Por medio de la presente, se envía documentación que contiene Informe Técnico de Inspección del Estudio de Impacto Ambiental Categoría II, del proyecto **“PLANTA SOLAR FOTOVOLTAICA PENONOME 2”**, cuyo promotor es **AVANZALIA PANAMA, S.A.** Localizado en el corregimiento de El Coco, distrito de Penonomé, provincia de Coclé.

**INFORME TÉCNICO DE INSPECCIÓN  
DRCC-IIo-159-2023**

<b>Proyecto:</b>	<b>PLANTA SOLAR FOTOVOLTAICA PENONOME 2</b>
<b>Promotor:</b>	AVANZALIA PANAMA, S.A.
<b>Categoría:</b>	II
<b>Localización del proyecto:</b>	Corregimiento de El Coco distrito de Penonomé, provincia de Coclé
<b>Fecha de inspección:</b>	30 DE MAYO DE 2023
<b>Fecha de informe:</b>	9 DE JUNIO DE 2023
<b>Participantes:</b>	<ul style="list-style-type: none"><li>Angela López – MiAMBIENTE -Coclé</li><li>Rodrigo Quijada - MiAMBIENTE -Coclé</li><li>Georgia Jaramillo - MiAMBIENTE -Coclé</li><li>Yenvié Puga – consultora ambiental</li><li>Erasto Espino – gerente de proyecto</li></ul>

Vista satelital de las estructuras existentes en una de las fincas propuestas para el proyecto

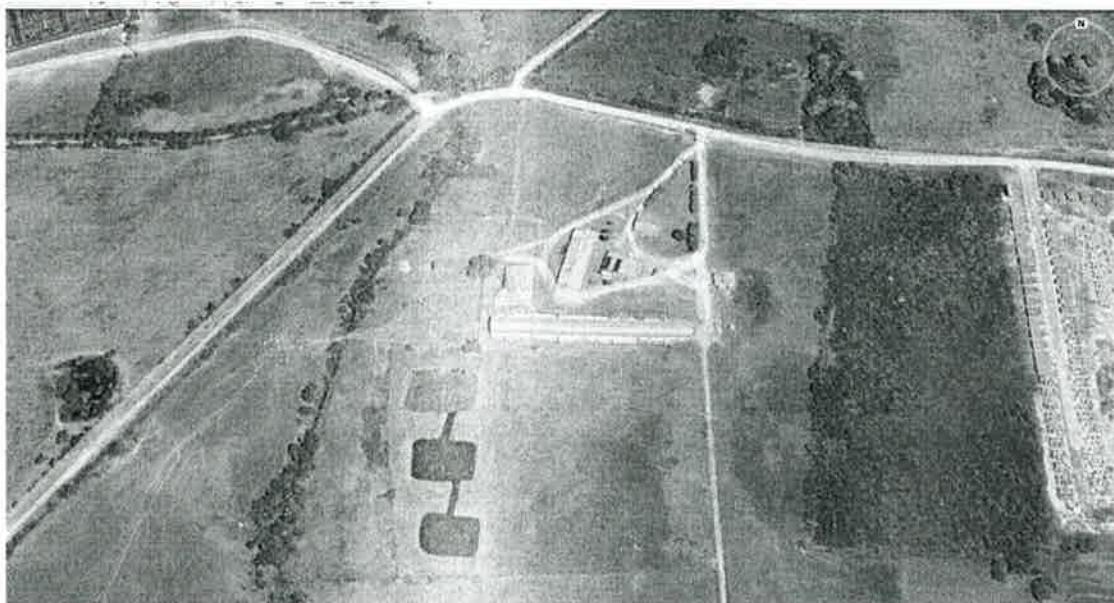
**Observación 11:** Que, en una de las fincas propuestas, se evidencio la existencia de estructuras utilizadas para la cría y ceba de ganado, las mismas en su parte de atrás se observa que cuentan con unas tinas de sedimentación, por lo que deberán indicar que realizarán en esta área.
